UNIwersytet Medyczny
IM. KAROLA MARCINKOWSKIEGO W POZNANIU

L. dz. DZP-472 /24

Poznań, dnia 20.06.2024 r.

Dotyczy: PN-44/24 postępowania w trybie przetargu nieograniczonego na **budowę budynku dydaktyczno-naukowego pn. Collegium Varia i garażu naziemnego wielokondygnacyjnego w formule 'zaprojektuj i wybuduj'.**

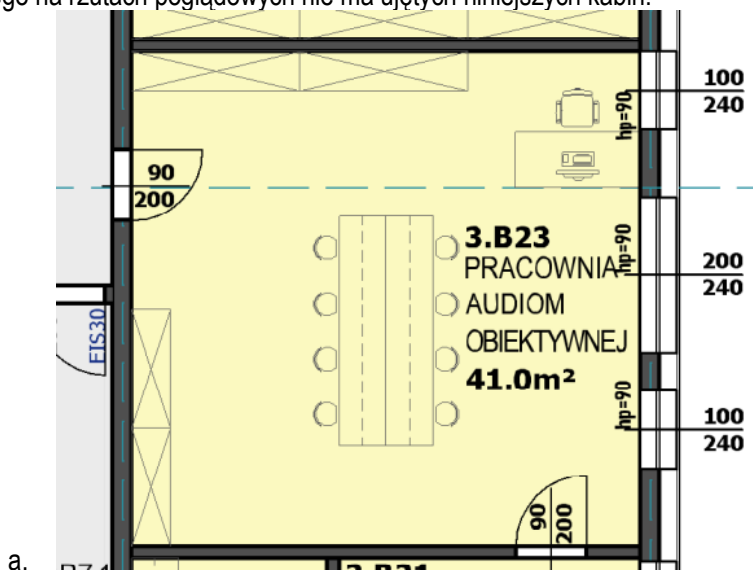
Prosimy o wyjaśnienie, czy w Katedrze Biofizyki pomieszczenie 3.B23 (Pracownia Audiom. Obiektywnej) ma być wyposażone w cztery kabiny audiometryczne i czy należy je ująć w ofercie? W przekazanej koncepcji budynku Dydaktycznego na rzutach poglądowych nie ma ujętych niniejszych kabin.

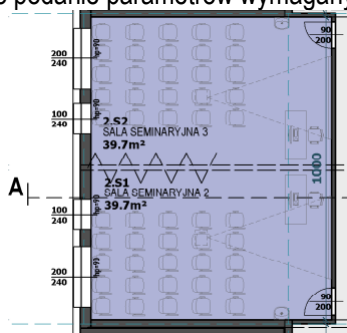
Proszę o podanie parametrów wymaganych dla ścianki składanej dzielącej pom. 2S1 i 2S2.

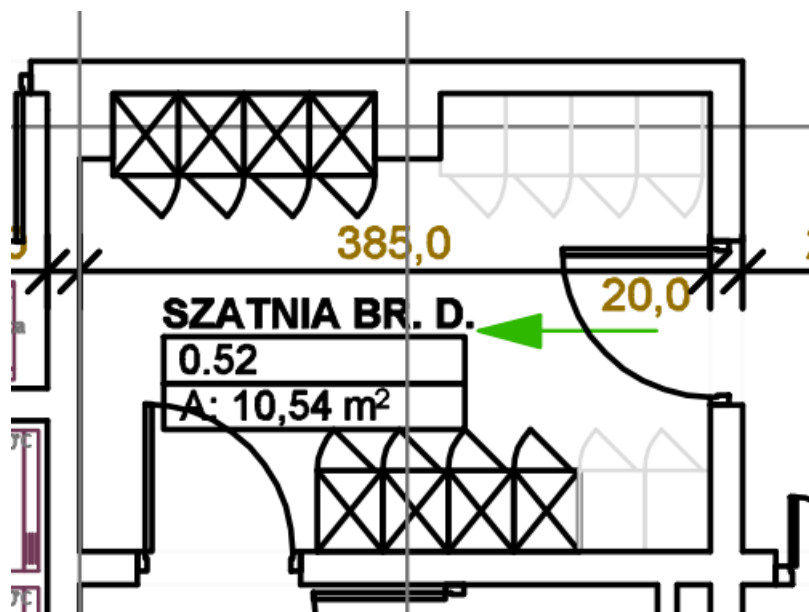
Na rys. „Laboratorium genetyczne - rzut” (z „Załącznik nr 1.10 Laboratorium genetyczne”), w pom. szatni (nr 0.52 i 0.88) pokazano lokalizację szafek odzieżowych (szatniowych), jak poniżej:

Jak widać powyżej część tych szafek jest zaznaczona kolorem czarnym, część kolorem szarym. Czy oznacza to, że w zakresie obecnej wyceny są tylko szafki zaznaczone na czarno? Czy szafki w kolorze szarym są przewidziane do późniejszej dostawy, nie objętej obecnym postępowaniem przetargowym?

Dostawa wszystkich wymienionych w pytaniu szafek nie stanowi Zakresu Wykonawcy.

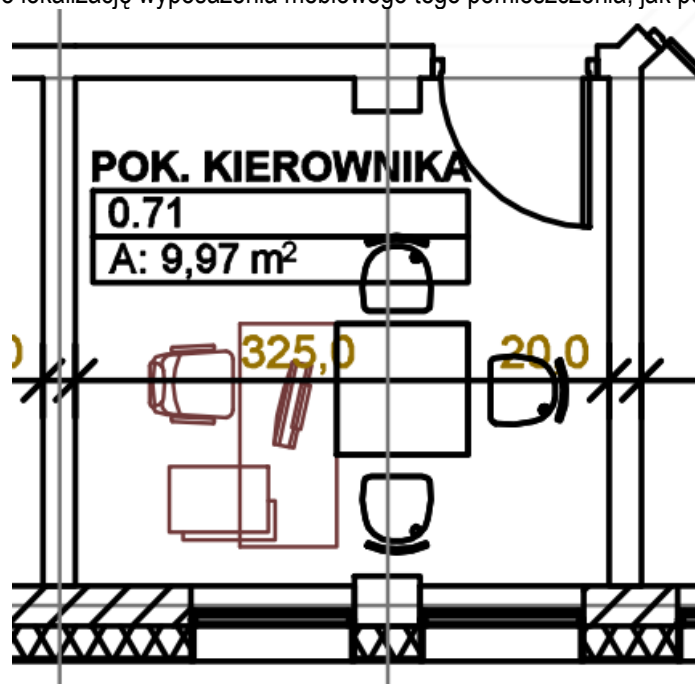
Na rys. „Laboratorium genetyczne - rzut” (z „Załącznik nr 1.10 Laboratorium genetyczne”), w pom. Pokój Kierownika (nr 0.71) pokazano lokalizację wyposażenia meblowego tego pomieszczenia, jak poniżej:

Jak widać powyżej część tych mebli jest zaznaczona kolorem czarnym, część kolorem fioletowym. Czy oznacza to, że w zakresie obecnej wyceny Wykonawcy są tylko meble zaznaczone na czarno, a meble fioletowe są w zakresie Zamawiającego? To zróżnicowanie kolorystyczne wyposażenia meblowego występuje w obszarze całego w/w rysunku. Prosimy o potwierdzenie, że meble i wyposażenie w kolorze czarnym są w zakresie Wykonawcy, a meble i wyposażenie w kolorze fioletowym są w zakresie Zamawiającego?

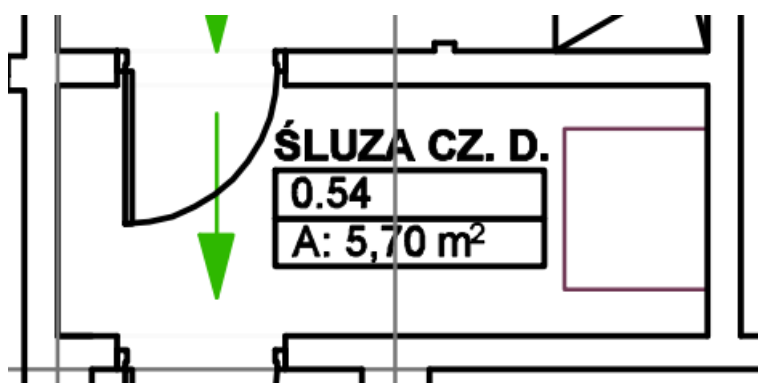
Na rys. „Laboratorium genetyczne - rzut” (z „Załącznik nr 1.10 Laboratorium genetyczne”), występuje pom. „Śluza Cz. D” (śluza część damska), jak poniżej:

Z kolei w pliku „Laboratorium genetyczne - wytyczne technologiczne” (z „Załącznik nr 1.10 Laboratorium genetyczne”), na str. 5 pomieszczenie z nr 0.54 nazwano jako „SZATNIA PERSONELU CZYSTA DAMSKA”. Prosimy o jednoznaczne określenie, jaka jest funkcja pom. nr 0.54? Ten sam problem dotyczy też pom. nr 0.86 „Śluza Cz. M” (śluza część męska).

Na wejściu do pracowni genetycznej zaplanowano szatnie przepustową. W związku z tym nazwa powinna być zgodna z tą jaka występuje w wytycznych technologicznych – szatnia personelu czysta damska/męska

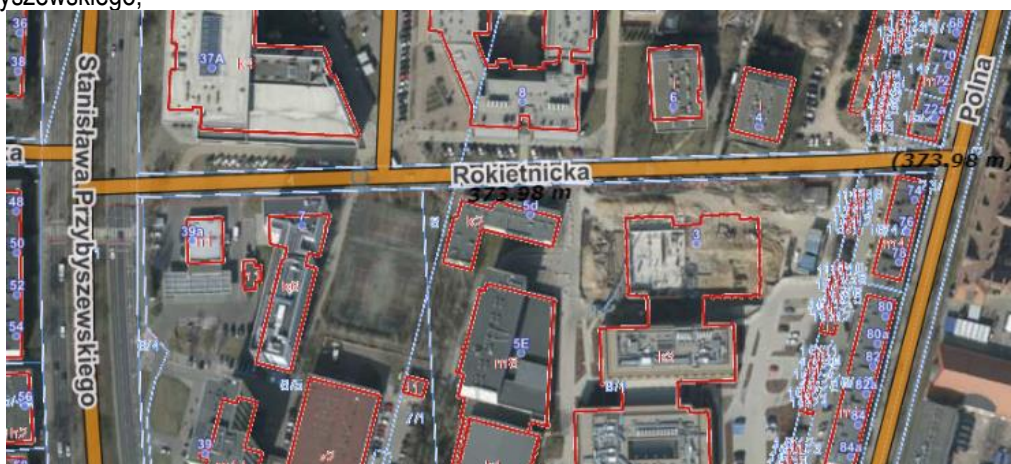
Prosimy o wyjaśnienie kwestii dotyczącej zobowiązania Inwestora do wykonania przebudowy nawierzchni ul. Rokietnickiej. Zgodnie z Decyzją nr 64/2024 o Ustaleniu Lokalizacji Inwestycji Celu Publicznego zobowiązanie Inwestora dotyczy przebudowy nawierzchni ul. Rokietnickiej na całej jej długości, tzn. od ul. Polnej do włączenia w ul. Przybyszewskiego,

natomiast załącznik do PFU nr 1.13 Przebudowa fragmentu ul. Rokietnickiej wskazuje jedynie na niewielki fragment ulicy do przebudowy.

Prosimy o jednoznaczną odpowiedź jaki zakres prac należy ująć w ofercie jeśli chodzi o remont nawierzchni ul. Rokietnickiej.
